Ofício nº 191/*CMS/GABVERÍCARO/2019*
Sinop/MT, 22 de outubro de 2019.

Pelo presente, solicito a Vossas Excelências se há a possibilidade de realizar adequações no cruzamento da Avenida das Embaúbas com a Avenida das Sibipirunas, pois os equipamentos semafóricos foram instalados na mesma esquina em que o veículo aguarda a sua vez, o que dificulta a visão dos motoristas, já que a faixa de pedestres também está logo abaixo do equipamento.

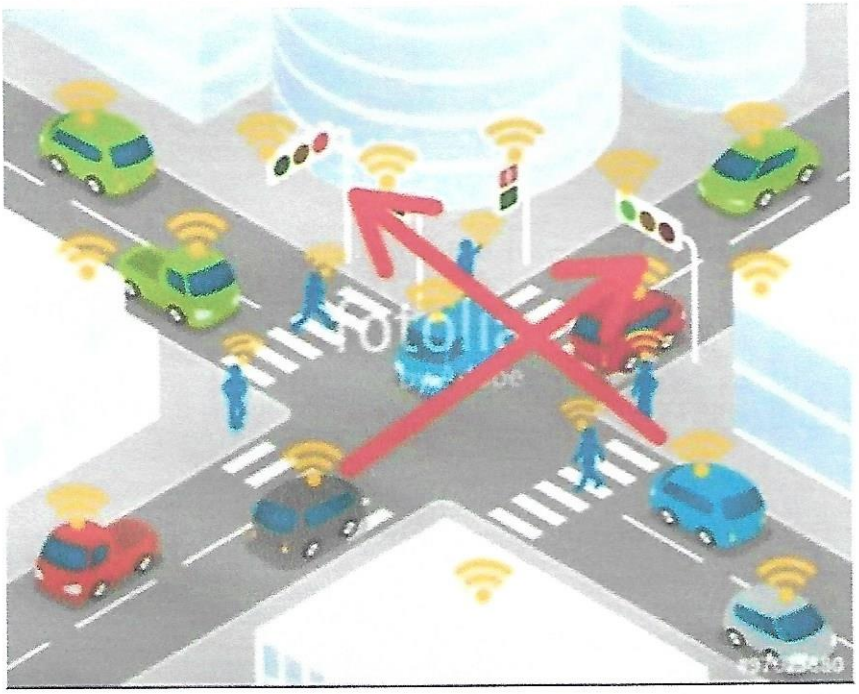
O mais prudente seria instalar os semáforos depois da via transversal, ou seja, mais distante da parada do veículo, conforme sugestão abaixo:

Conforme a imagem acima, quando o semáforo está instalado do outro lado do cruzamento o motorista possui maior visão, o que proporciona maior segurança. Da forma que está hoje, o motorista precisa se debruçar sobre o volante ou painel do carro para conseguir enxergar o semáforo da sua pista.

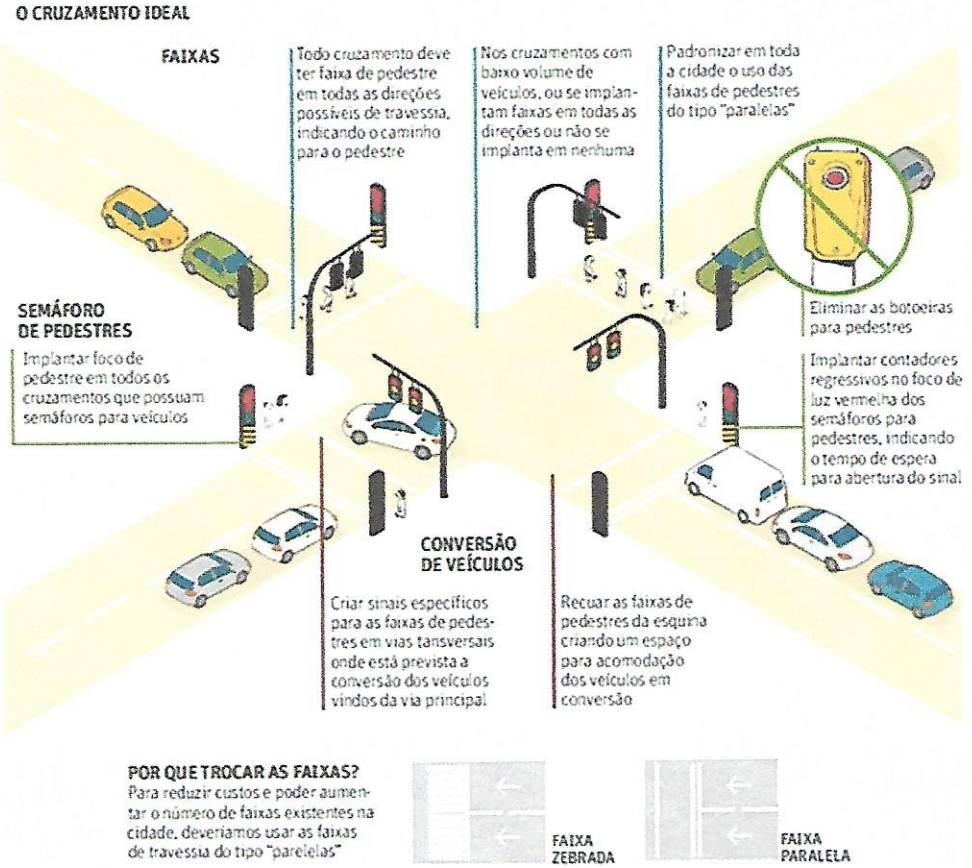
Outra possibilidade, que geraria menos custos, seria a readequação das faixas de pedestres no referido cruzamento. Os semáforos poderiam continuar onde estão, porém, afastando a faixa de pedestres e a faixa de contenção dos veículos da esquina. Dessa forma o veículo estaria a uma distância razoável do semáforo, permitindo ao condutor um bom ângulo de visão, como na imagem a seguir:
